# 【恒久措置】大型バスのかじ取装置のリコールについて

## リコール届出番号1947

# 改善箇所説明図

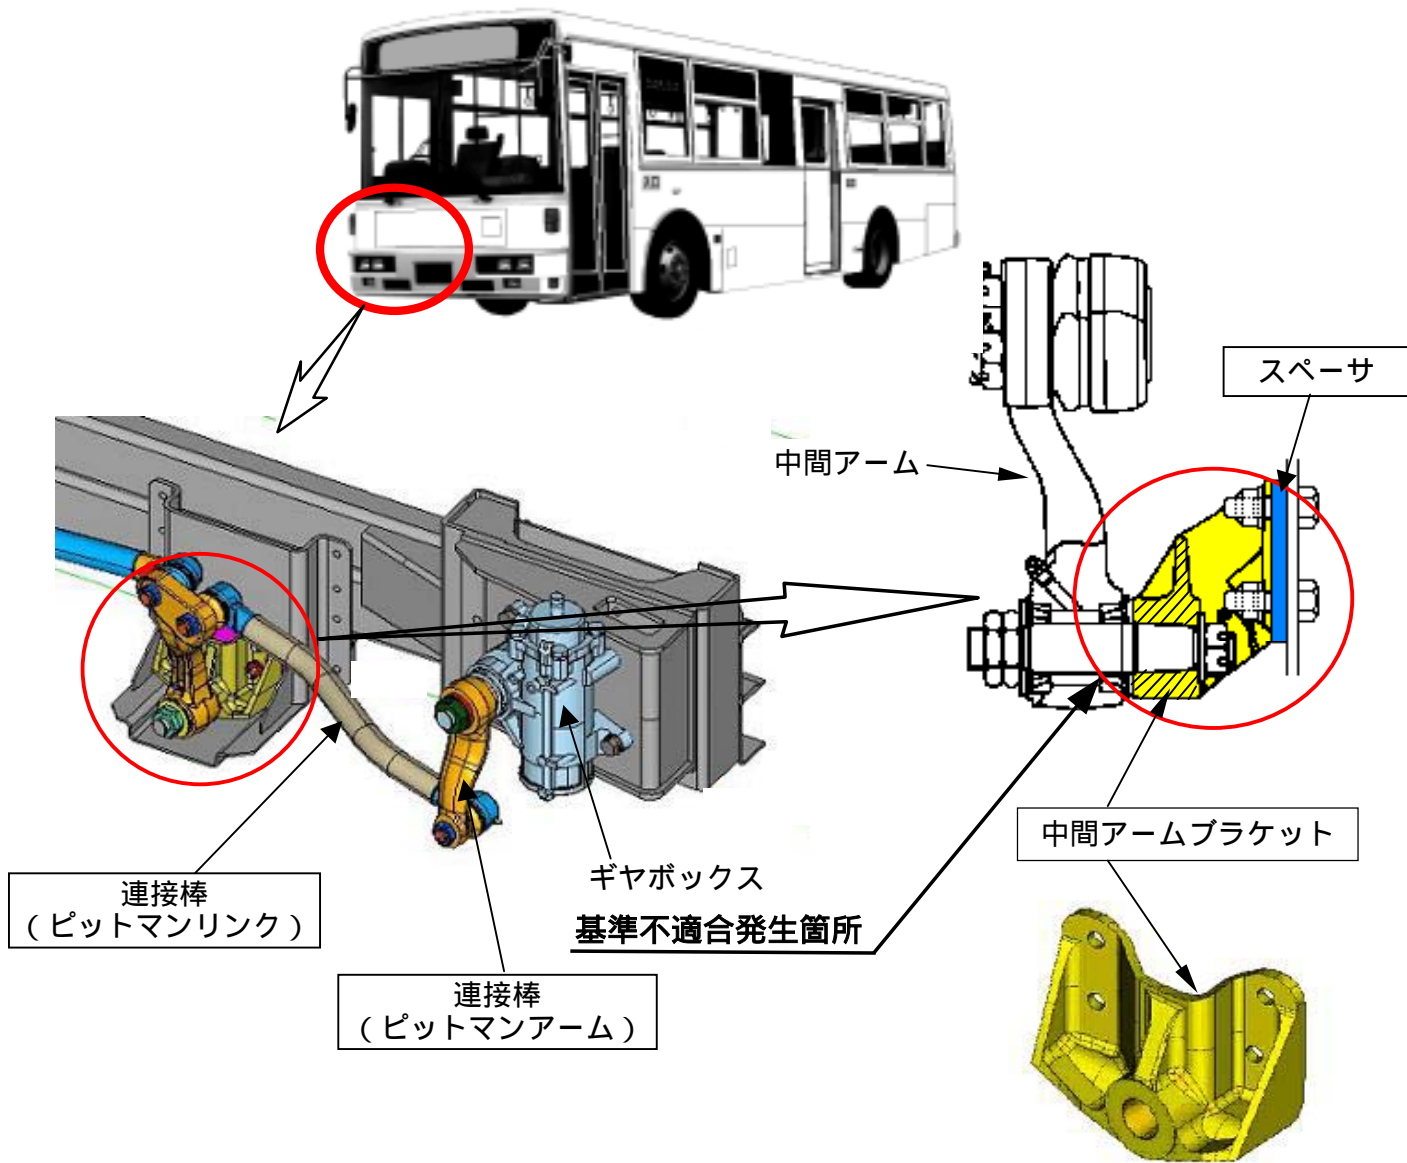
かじ取装置の中間アームブラケットの強度が不足しているものがある。そのため、そのまま使用を続けると当該ブラケットに亀裂が発生し、最悪の場合、ブラケットが破損してハンドル操作ができなくなるおそれがある。

全車両、中間アームブラケットを対策品に交換すると共に、取付け座面にスペーサを追加する。更にワンステップ車は、接続棒一式（ピットマンアーム及びピットマンリンク）を対策品に交換する。

注:  内は交換部品を示す。

識別: 中間アームブラケット側面に黄色ペイントを塗布する。
